事業計画変更届出書

住所 三重県鈴鹿市東玉垣町500番地の76  
 事業計画者 氏名 有限会社大邦興業  
 代表取締役 大谷 泰彦  
 電話番号 059-381-2277

令和3年7月2日付けで提出した事業計画書について軽微な変更をしたので、三重県産業廃棄物の適正な処理の推進に関する条例第29条第3項の規定により、次のとおり届け出ます。

平面図 1:100

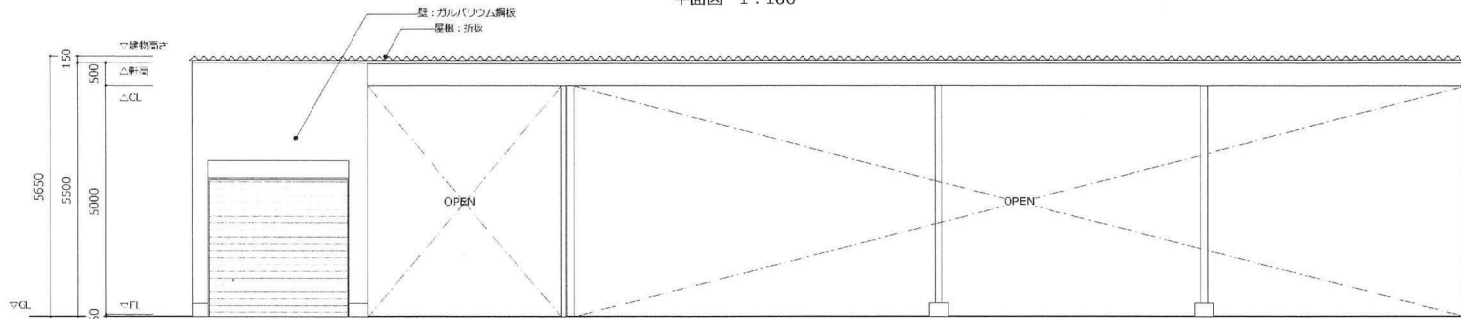
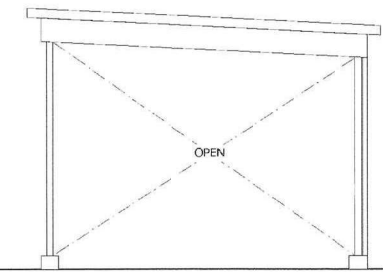
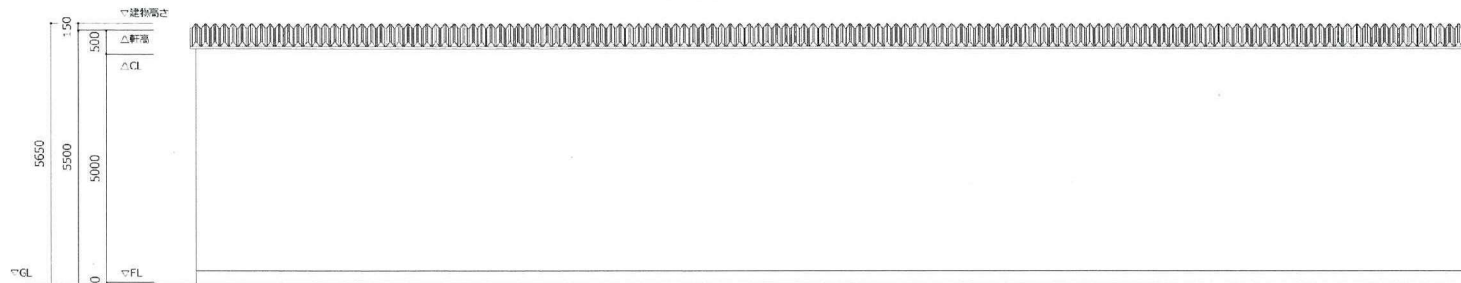
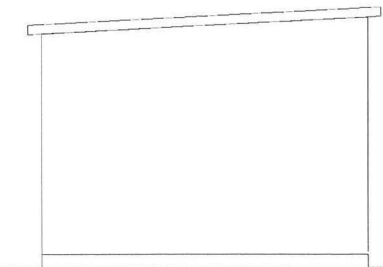
|       | 変更前   | 変更後  |
|-------|---|--|
| 変更の内容 | <積替保管施設の面積><br>113.9 m <sup>2</sup><br><br><積替保管施設の平面図・立面図><br>別紙のとおり | <積替保管施設の面積><br>112.32 m <sup>2</sup><br><br><積替保管施設の平面図・立面図><br>別紙のとおり |

平面図 ※▽印はブレース位置を示す

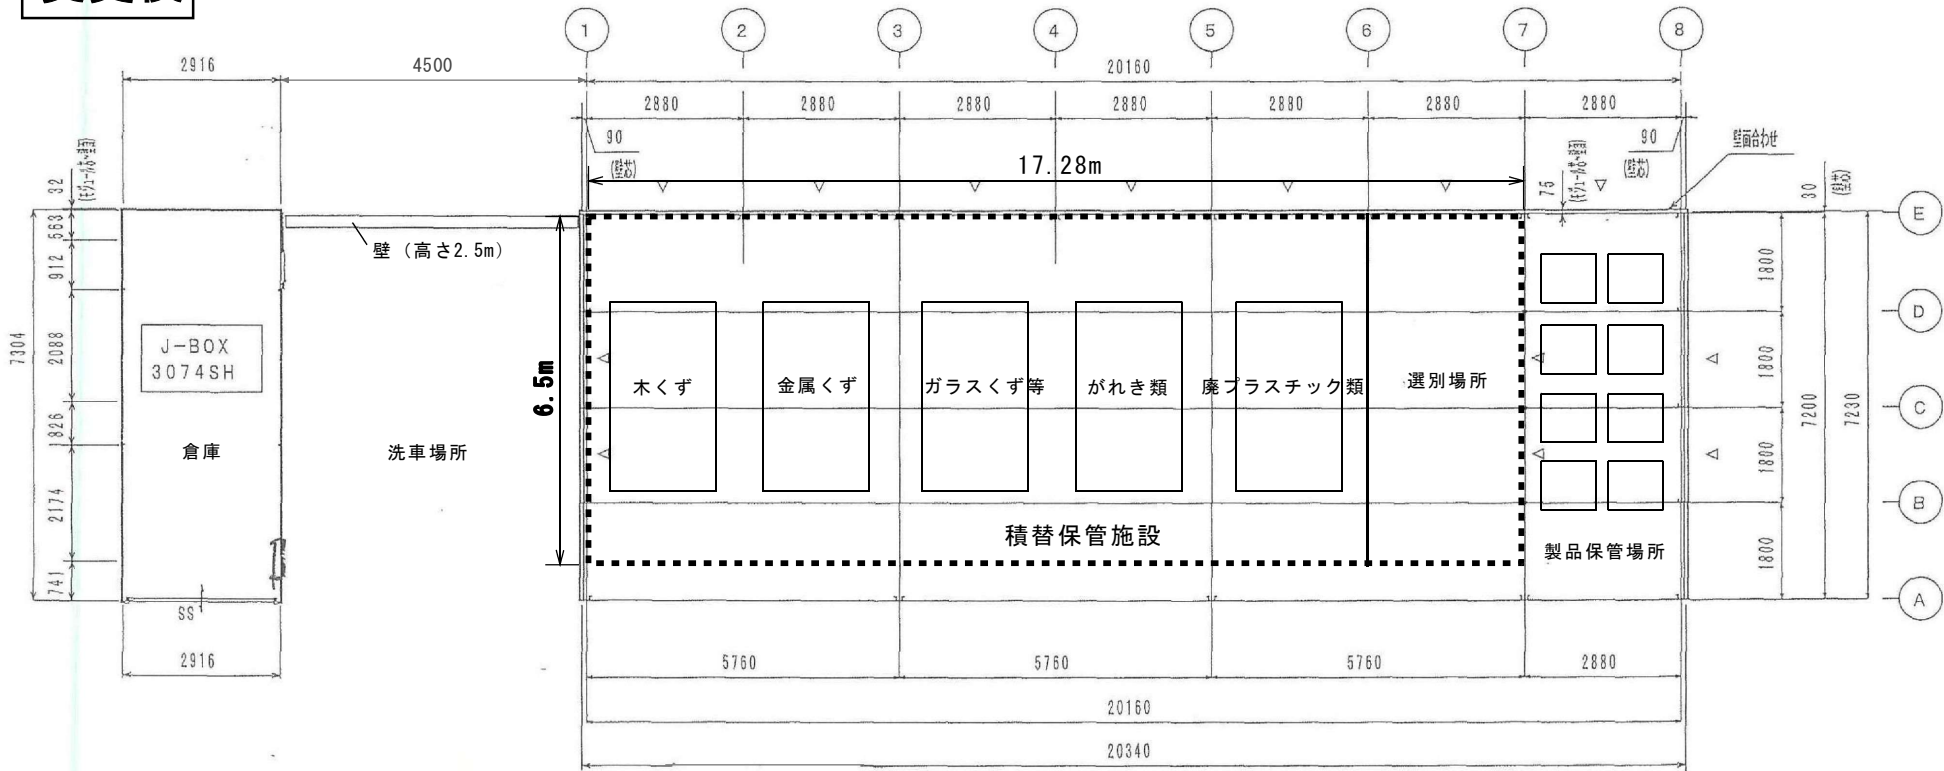
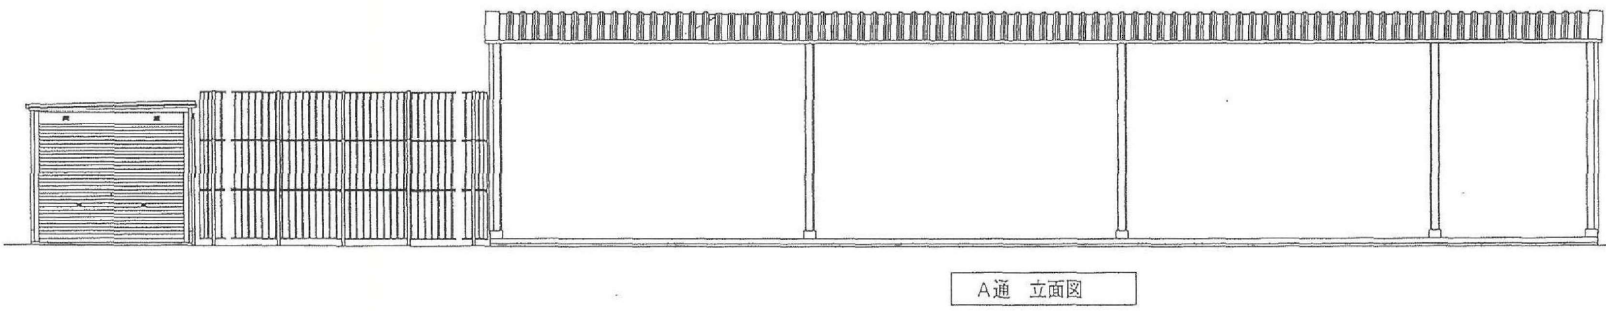
|       | 変更前   | 変更後  |
|-------|---|--|
| 変更の理由 | 建屋の設計変更による  |  |

| 積替保管施設 求積 |  |
|-----------|--|
| 面積        | 17.28m × 6.5m = 112.32m <sup>2</sup>           |
